No.	指摘日	資料番号	図書名称	頁	コメント内容	回答内容	資料等への 反映箇所	回答 状況	備考
1	3月15日	—	変更認可申請書	—	今回の変更認可申請の元となっている申請書が分かるように整理すること。	変更認可申請書に「本設計及び工事計画変更認可申請書は、「女川原子力発電所第2号機 設計及び工事計画認可申請書本文及び添付書類」(令和3年12月23日付け原規規発第2112231号にて認可)についての変更認可申請である。」の記載を追記しました。	「設計及び工事計画変更認可申請書_申請範囲及び目録」(O2-変2-工-F-01-0001 改0) (p.3)	4月5日 回答済	
2	3月15日	O2-変2-他-F-24-0001 改0	女川原子力発電所第2号機設計及び工事計画認可申請の概要	p.4	「○」と「ー」の定義を整理すること。 また、残留熱除去系主要弁の弁体修理工事において「VI-1-1-1 発電用原子炉の設置の許可との整合性に関する説明書」を「ー」としている理由について回答すること。	「○」の定義を記載しました。 また、残留熱除去系主要弁の弁体修理工事において「VI-1-1-1 発電用原子炉の設置の許可との整合性に関する説明書」を「ー」としている理由は、同仕様の弁体への取替えであり、今回の申請に伴う基本設計方針の変更はないことから、発電用原子炉の設置の許可との整合性に変更は生じないため不要としています。	「女川原子力発電所第2号機 設計及び工事計画認可申請の概要」(O2-変2-他-F-24-0001 改1) (p.4)	4月5日 回答済	
3	3月15日	O2-変2-他-F-24-0001 改0	女川原子力発電所第2号機設計及び工事計画認可申請の概要	p.6~9	設計変更ではない場合は、その旨が分かるように記載し、新規制基準設工認の認可時点での状況が分かるように整理すること。	変更概要について、変更理由の記載を見直し、新規制基準設工認の認可時点での状況が分かるように記載しました。	「女川原子力発電所第2号機 設計及び工事計画認可申請の概要」(O2-変2-他-F-24-0001 改1) (p.3,6~10)	4月5日 回答済

設計及び工事の計画変更認可申請書の構成見直しに係る 原因と是正処置について

逆止弁付ファンネルの弁本体に係る要目表等の記載経緯

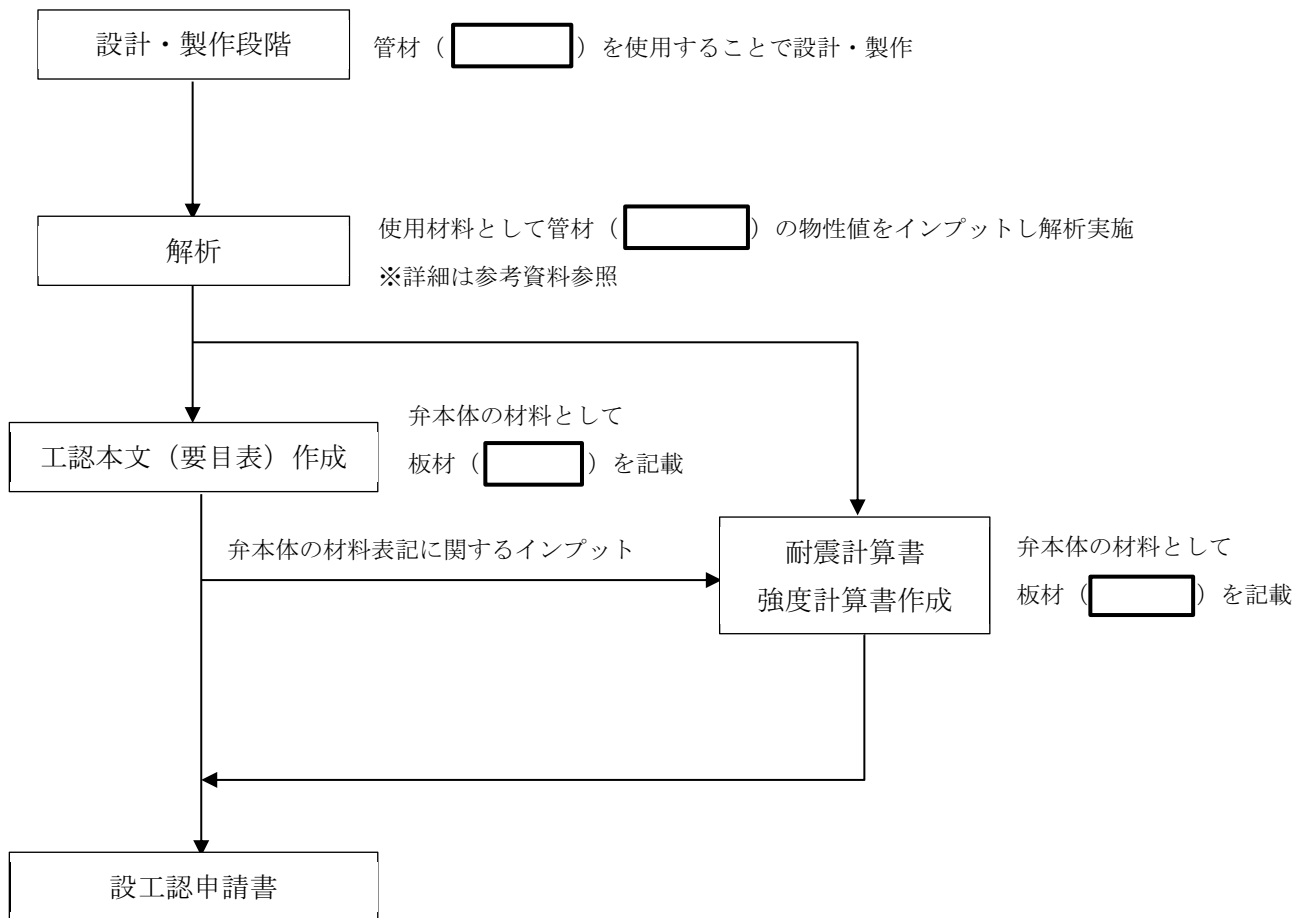
No.	指摘日	7月13日ヒアリング資料No.	図書名称	頁	コメント内容	回答内容	資料等への反映箇所	回答状況	備考
107	6月19日	資料9	外郭浸水防護設備(逆止弁付ファンネル)の要目表記載変更について	—	逆止弁付ファンネルについて、今回板材から管材に変更しているが、設計への入力条件は板材、管材いずれであったのか、バックデータを含めて整理し、説明すること。 入力条件に誤りがあった場合は解析関係書類のデータ誤りの該当有無について整理すること。	耐震・強度計算における弁本体の材料に係るインプットデータとして、管材の物性値をインプットとして計算を実施しており、計算のインプットデータに誤りはなく、適切に計算がされていることから、解析誤りには該当しないことを確認いたしました。 なお、逆止弁付ファンネルの弁本体については、令和3年12月23日付け原規発第2112231号における設計及び工事の計画において、弁本体の材料として管材を使用するものとして、設備図書(構造図)の作成及び逆止弁付ファンネルを製作してあります。 しかしながら、要目表に弁本体の材料を記載する際に、弁本体は配管として管材をそのまま使用するものではなく、加工して使用すること、及び弁本体の寸法を管材としての規格寸法ではなく加工後の寸法として要目表に記載することから、材料物性値や機械的強度に差異のない板材として表記することとしておりましたが、改めて逆止弁付ファンネル弁本体の設備図書(構造図)及びミリシートを確認したところ、弁本体の材料はいずれも管材の表記であることを確認し、要目表との整合性の観点から、要目表に記載する弁本体の材料については板材ではなく、管材とすることとし変更認可申請を実施いたしました。 上記経緯に係るフロー図及びバックデータについて別紙5に示します。	①資料2「女川2号設工認 指摘事項に対する回答整理表」(O2-変2-他-F-24-0003 改6) (p.51~83) ②資料9「外郭浸水防護設備(逆止弁付ファンネル)の要目表記載変更について」(O2-補-E-01-0100-6-5 改5) (p.48)	6/27回答済

フローに示した通り、解析においては管材（）の物性値をインプットしており、解析誤りには該当しないことを確認している。
